# Notat

2021-12-06

## Bemærkninger til; Lokalplan 1.95 - Bevarende lokalplan for Torslunde Landsby

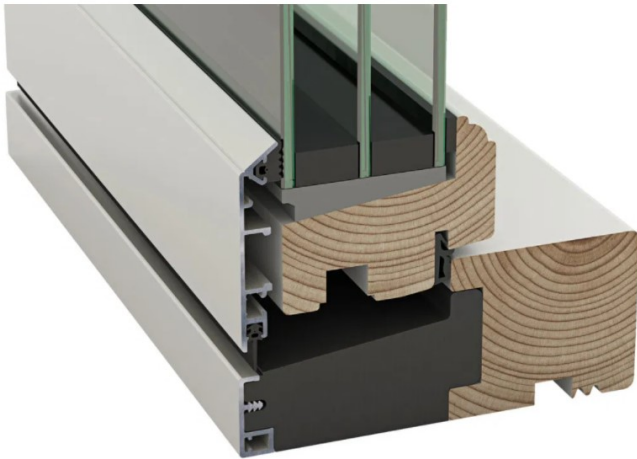
I høringssvaret står at "Kommunen er ikke bekendt med at sprossede vinduer ikke kan overholde Bygningsreglementets energikrav. "Er denne udtalelse underbygget?"

Det er ikke kravet om sprossede vinduer som er problemet, men kravet om gennemgående sprosser.

Nogle af Danmarks største vinduesproducenter: Idealcombi, Rationel og Outline, har ikke produceret vinduer med gennemgående sprosser i adskillige år fordi de ikke kan overholde bygningsreglementets energikrav.

Sprossede vinduer findes i mange varianter og størrelser, ligesom du kan vælge, om dine sprossevinduer skal være i træ eller træ/alu. Energisprosserne, der er mere effektive end de traditionelle gennemgående sprosser, er særligt modstandsdygtige over for vind og vejr.

Kravet, om gennemgående sprosser, kan ikke opfyldes, hvis bygningsreglementet skal overholdes.
